**B-Plan Entwurf Hohenfelde 10 mit Berichtigung des FNP und LAPRO –  
Stellungnahme**

### **Vorhabenbezogener Bebauungsplan-Entwurf Hohenfelde 10**

**Vorhabenbezogener Bebauungsplan-Entwurf- Hohenfelde 10**  
**Hier: Verschickung zur Stellungnahme vom 18.05.2015**

Vorhabenbezogener Bebauungsplan Hohenfelde 10, Beteiligung TÖB – § 4 Abs. 2 BauGB,  
Stellungnahme LP

## Lärmkarte

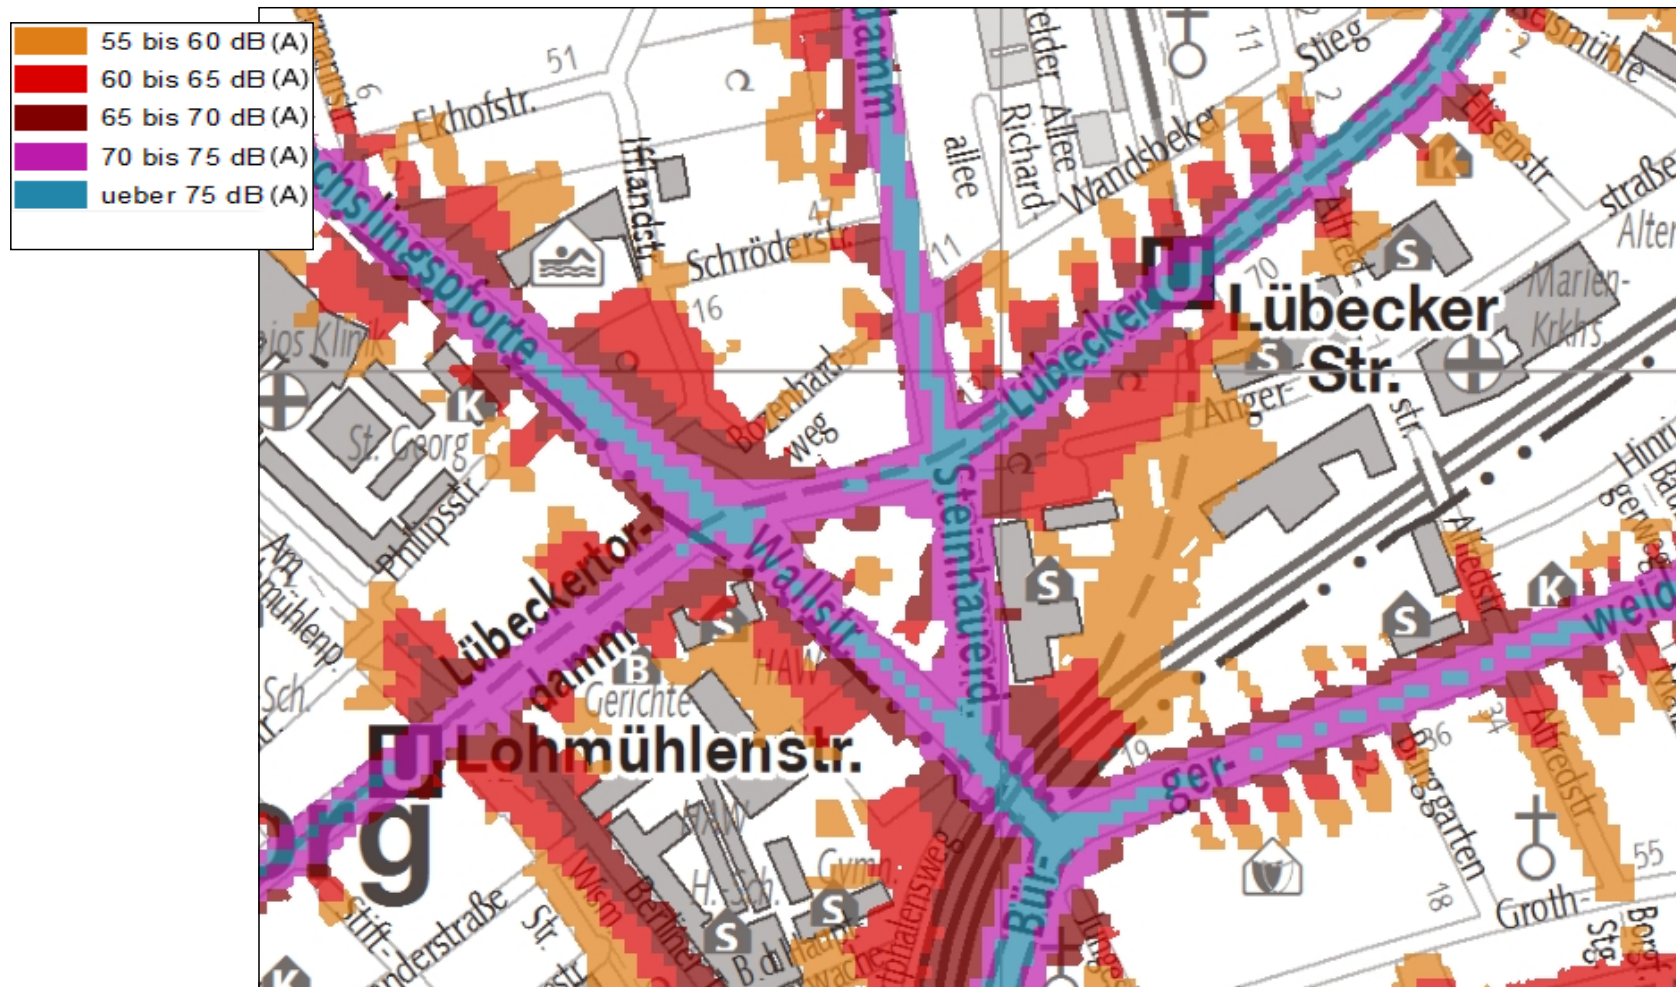
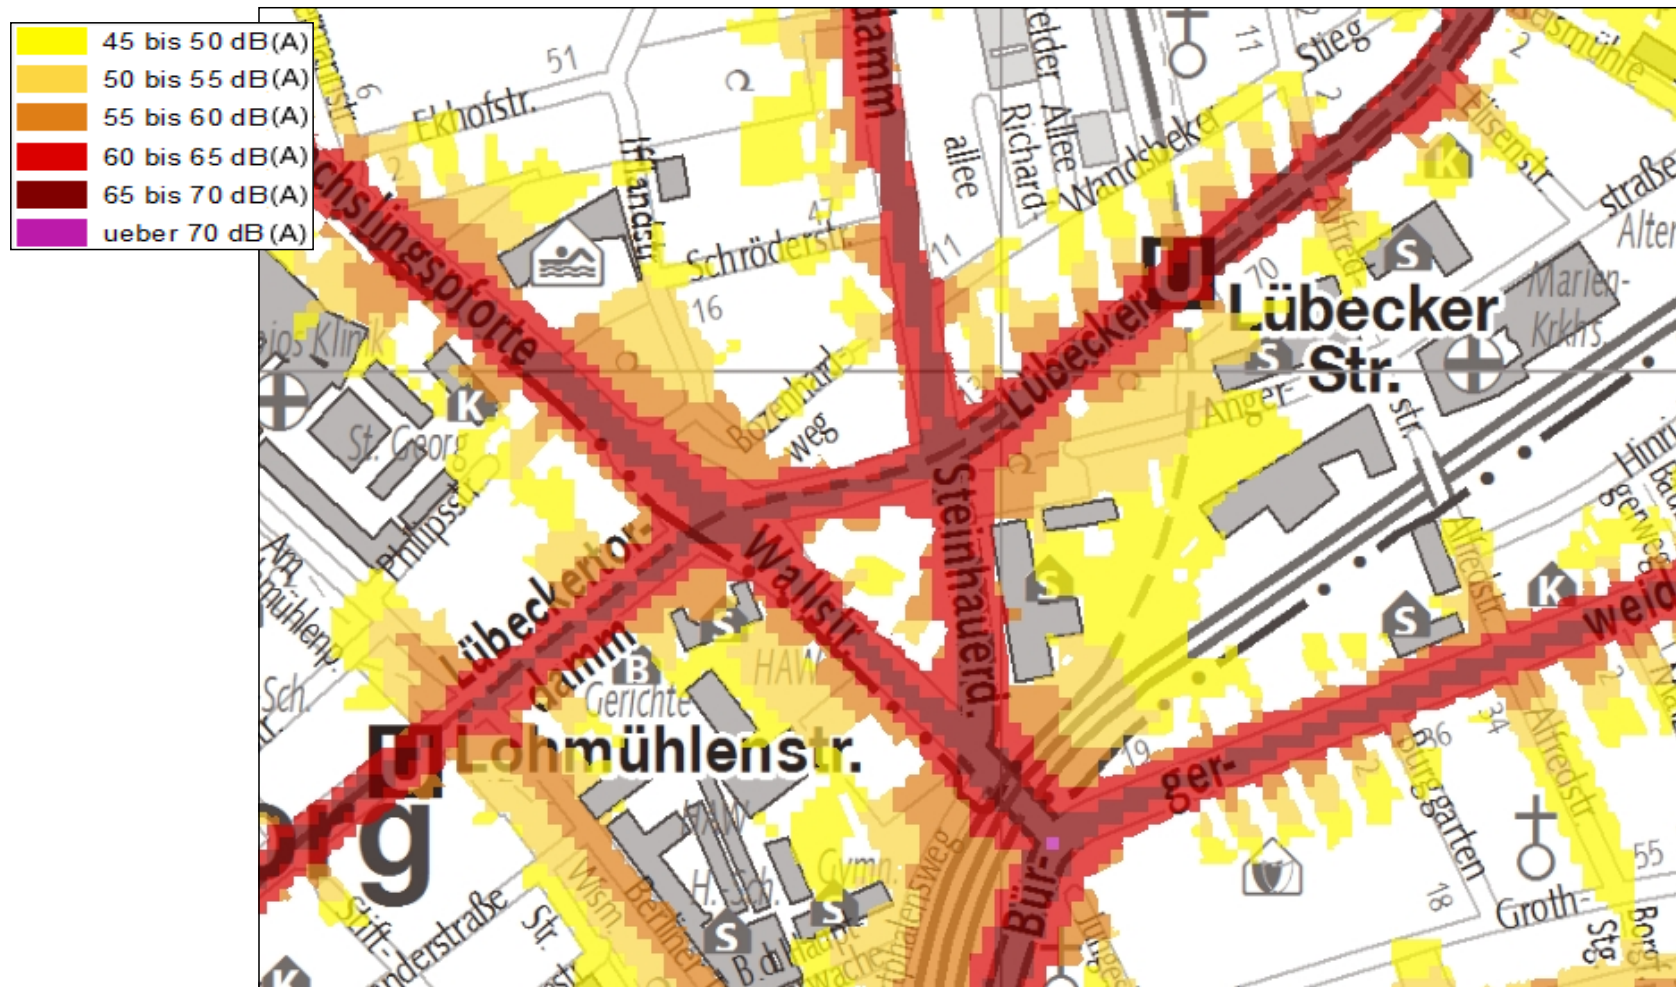
Aufgrund der erheblichen Lärmbelastungen durch den Straßenverkehr (s. Anlage) ist der Lärmschutz für Ruhe- und Pausenräume vorzusehen. Eine LTU liegt nicht vor und entsprechende Aussagen sind in der Begründung nicht getroffen.

Geo-Online Hamburg

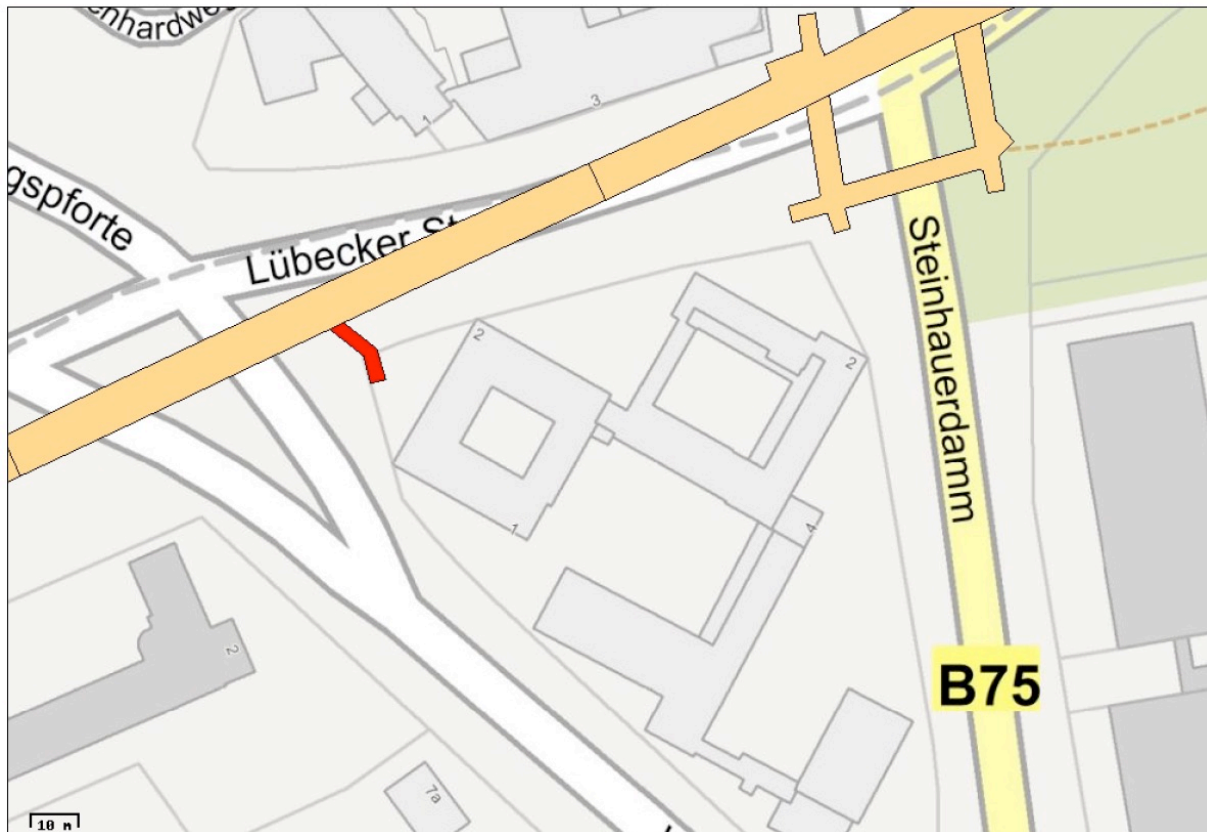
Weiterhin ist in dem o. g. Bebauungsplan im nordwestlichen Bereich der Notausstieg der Tunnelanlage als Bahnanlage mit aufzunehmen. Anbei hierzu ein Ausschnitt zu dem betreffenden Bereich (der Notausstieg ist rot dargestellt):
